Acuerdo 1380 Por el cual se aprueba la incorporación del cambio en los límites de generación y absorción de potencia reactiva de las unidades 1 y 2 de la planta de generación Cucuana y la respectiva curva de carga

1380

3 Diciembre, 2020

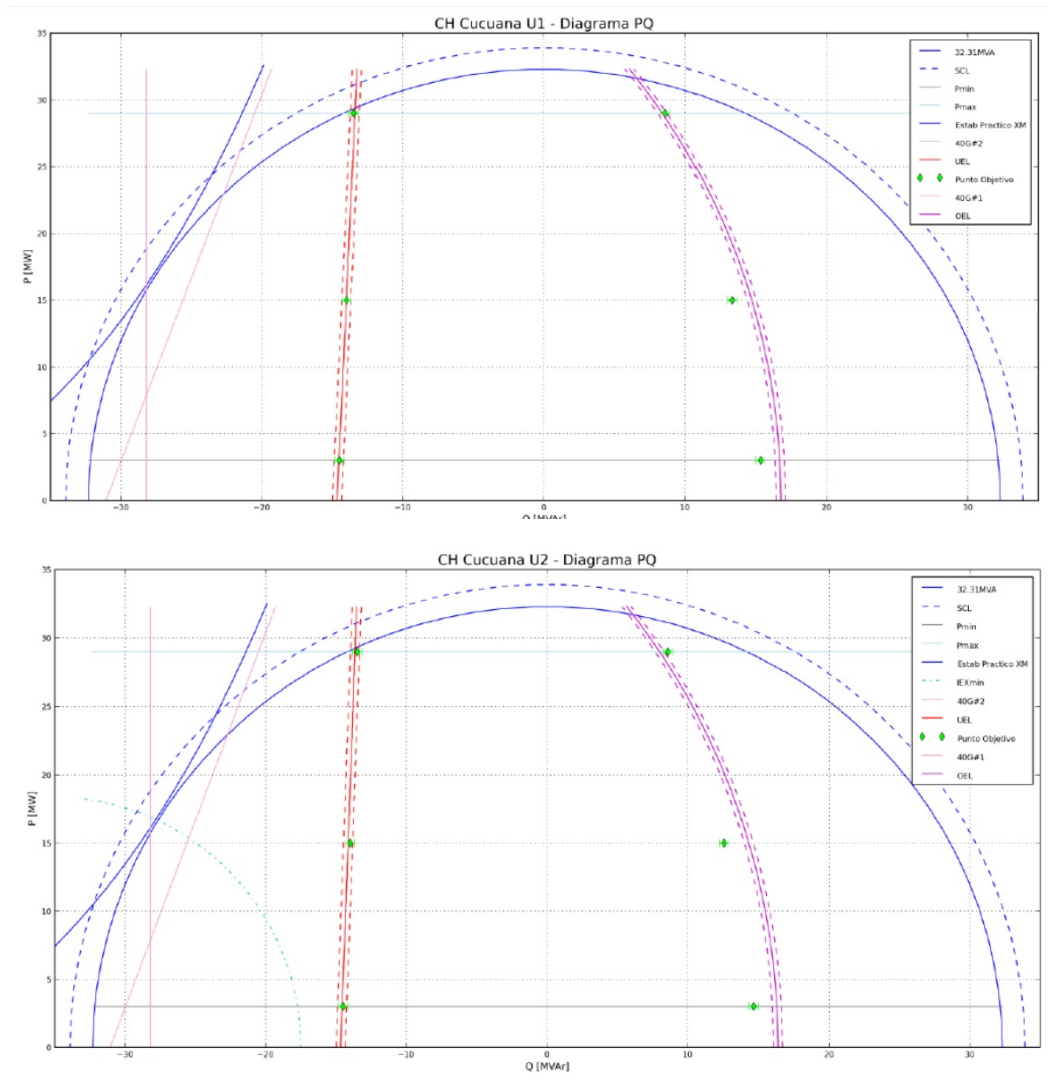
Que como resultado de la realización de las pruebas de potencia reactiva de las unidades 1 y 2 de la planta de generación Cucuana y las respectivas curvas de carga se encontraron diferencias en los límites de generación y absorción de potencia reactiva, haciéndose necesario solicitar el cambio de los parámetros de la curva de cargabilidad.

Aprobar la declaración de una nueva curva operativa de carga de las unidades 1 y 2 de la planta de generación Cucuana, en las que se define la capacidad para entrega y absorción de potencia reactiva de las unidades en función de la potencia activa generada, como se presenta a continuación:

Unidad	Parámetro a modificar	P (MW)	Q (Mvar) Valor anterior	Q(Mvar) Valor nuevo
Cucuana 1	Capacidad de absorción de reactivos	29	-10.34	-13.5
		15	-10.34	-14.0
		3	-10.34	-14.5
	Capacidad de generación de reactivos	29	8.72	8.6
		15	8.72	13.3
		3	8.72	15.3
Cucuana 2	Capacidad de absorción de reactivos	29	-10.34	-13.5
		15	-10.34	-14.0
		3	-10.34	-14.5
	Capacidad de generación de reactivos	29	8.72	8.6
		15	8.72	12.6
		3	8.72	14.7
